AVVISO URGENTE PER LA SICUREZZA NEL SITO

Rif. interno GE Healthcare: FMI 60888

RIF: La bobina Flex 3.0T a 6 canali non supera il test di temperatura della bobina di superficie

Figura 3-55: Modalità 2 – la bobina superiore con il cavo della bobina che fuoriesce verso i piedi del paziente: cavo sinistro a MRI (A), a bobina (B) e cavo destro a MRI (C).

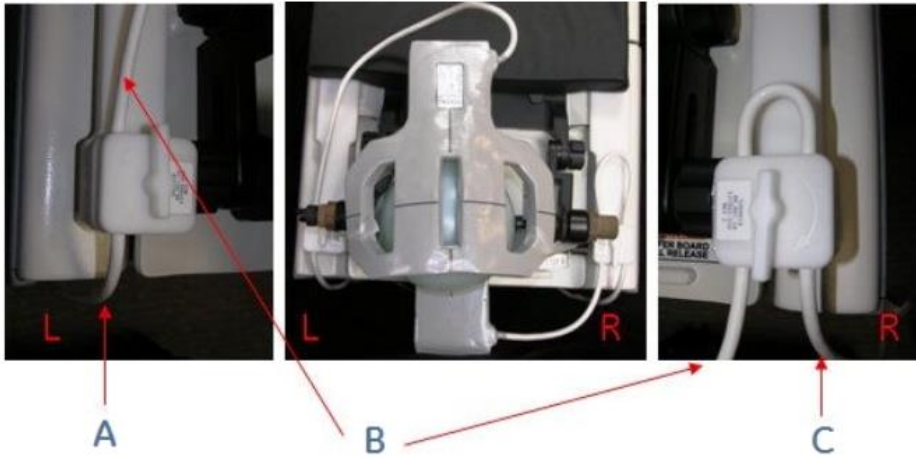
Problema di sicurezza Il surriscaldamento della bobina può verificarsi quando il dispositivo viene utilizzato nella configurazione Modalità 2. Ciò può portare a lesioni gravi al paziente dovute al calore. Ad oggi, non è stata riportata nessuna lesione dovuta a questo problema.

Istruzioni per la sicurezza Il problema viene osservato durante la configurazione della Modalità 2, come descritto nella sezione "Bobina Flex a 6 canali" del Manuale operatore della Suite chirurgica (estratti riportati di seguito).

- Modalità 1 – il cavo della bobina superiore fuoriesce verso il magnete
- Modalità 2 – il cavo della bobina superiore fuoriesce verso i piedi del paziente

Per prevenire questo problema:

1. Interrompere il posizionamento dei cavi della bobina che fuoriescono verso i piedi del paziente.
2. Interrompere l'utilizzo della Modalità 2.

È possibile continuare ad utilizzare la Modalità 1.
